En faisant un dernier contrôle, je me suis rendu compte d'une erreur des circuits 'Protection Ampli'. C'est idiot mais ça arrive.

Protection Ampli DIY

Protection Ampli ICE Power

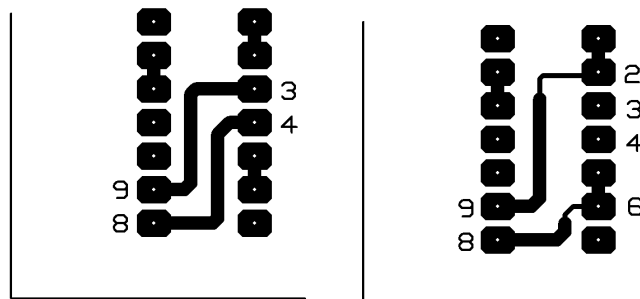
Il faut corriger tous les CI au niveau du trigger CD4093:

- Couper les liaisons 9 – 3 et 8 – 4
- Relier 9 à 2 et 8 à 6 par un petit strap.

Avant Modif Après modif
